Autorité environnementale

**Avis délibéré de l’Autorité environnementale
sur l’aménagement de la plateforme de
transport combiné de Vénissieux - Saint-Priest
(69)**

n°Ae : 2021-125

Avis délibéré n° 2021-125 adopté lors de la séance du 27 janvier 2022

Figure 7 : Périmètre de la zone d'étude (Source : dossier).

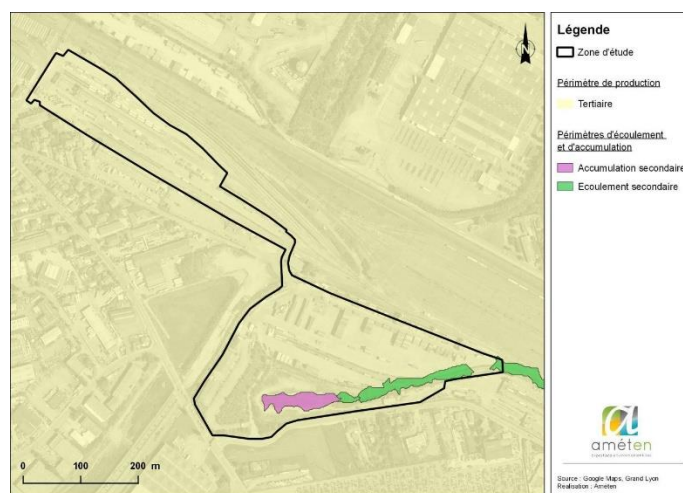
En pratique, le périmètre pris en compte a été élargi pour certaines thématiques. Ceci conduit néanmoins à une certaine confusion et les périmètres choisis pour certaines d'entre elles soulèvent des interrogations. Il conviendrait notamment de préciser et de justifier la zone d'étude pour les déplacements compte tenu des axes routiers identifiés comme affectés de manière significative par le projet (cf. partie 2.3.2 et la figure 8 du présent avis). Il est également nécessaire de définir plus clairement les périmètres pris en considération pour les études relatives au bruit et à la qualité de l'air en présentant en amont l'ensemble des habitations ou activités susceptibles d'être affectées⁹.

L'Ae recommande de dimensionner et de justifier au regard des enjeux les zones d'étude prises en considération pour les différentes thématiques environnementales.

Figure 8 : Principaux accès à la plateforme (Source : dossier)

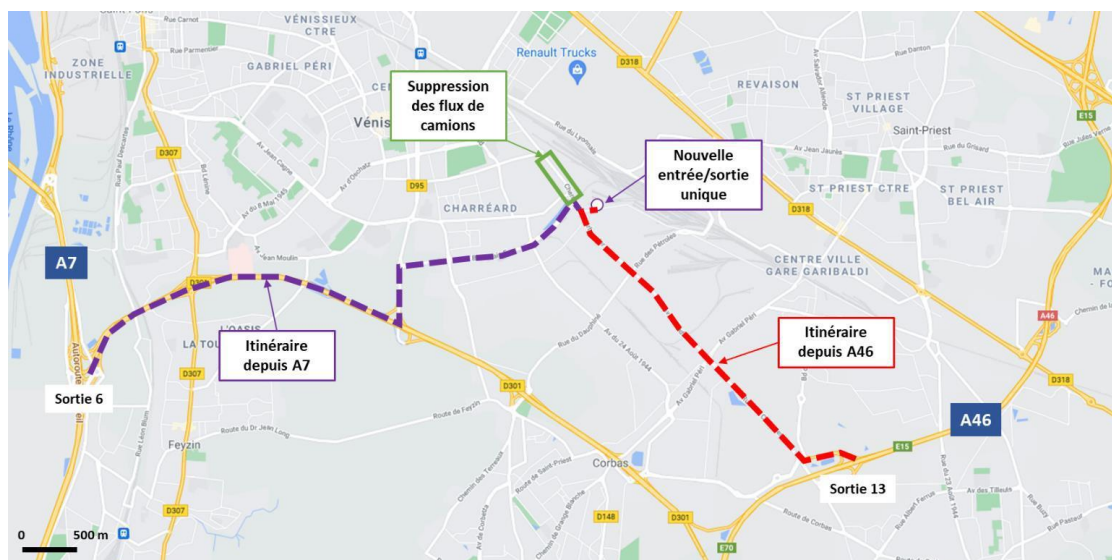
La répartition entre ces deux itinéraires n'est pas précisée. Il a été indiqué aux rapporteurs que des comptages routiers sont prévus afin de préciser les flux, avec notamment pour objectif de déterminer si un aménagement du carrefour entre le BUE et le chemin du Charbonnier est nécessaire. Si tel était le cas, cette opération ferait partie du projet et devrait être décrite et évaluée dans l'étude d'impact.

L'Ae recommande de préciser la répartition projetée de la circulation entre les itinéraires à destination et en provenance de la plateforme et d'indiquer les suites envisagées concernant un éventuel réaménagement du carrefour entre le Boulevard urbain Est et le chemin du Charbonnier.
